SERVICE-INFO

Ohjainrullan 532 0410 20 muutokset

INA 0033

Kuva 2: Uusi malli

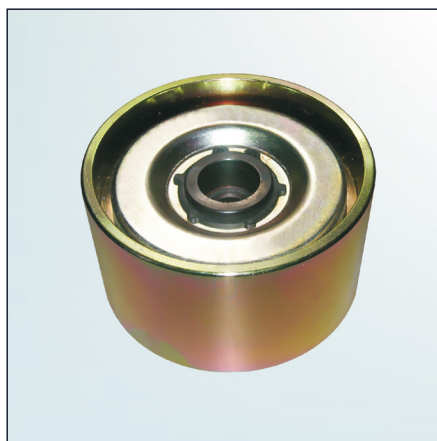
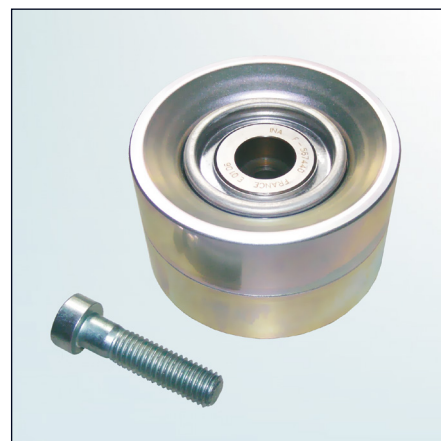
Jatkuvan tuotekehityksen vuoksi ohjainrullaan tuotenro INA. 532 0410 20 on tehty muutoksia.

Kuvissa on esitettynä ohjainrullien ulko-
näölliset erot. Lisäksi uusi ohjainrulla on
edellistä kevyempi (vanha 966g ja uusi
657g).

Uusi malli toimitetaan kiinnitysruuvin
kanssa (Kuva 2).

Uusi kiinnitysruuvi (M10x40) korvaa
vanhan (M10x35) kiinnitysruuvin.
